Nieuwe schroef - spanrol 531 0278 30

Autofabrikant:
Volkswagen

Model: Transporter T4

LuK-AS-nr.: 531 0278 30

Fig. 3: LuK-AS-schroef

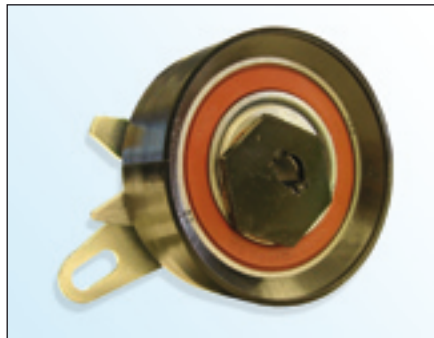
In het kader van de voortdurende verdere ontwikkeling van onze producten en kwaliteitsborging levert LuK-AS bij de spanrol **531 0278 30** een nieuwe schroef (Fig. 3).

Kenmerken:

- vlakke schroefkop met Torx
- schroefkop \varnothing 18,5 mm
- sterkteklasse 10.9
- schroefborgingsmiddel op de schroefdraad
- verhoogde zelfremming

LuK-AS adviseert de originele bout (Fig. 2) te vervangen door de meegeleverde schroef.

Aanhaalmoment: 20 ± 1,5 Nm
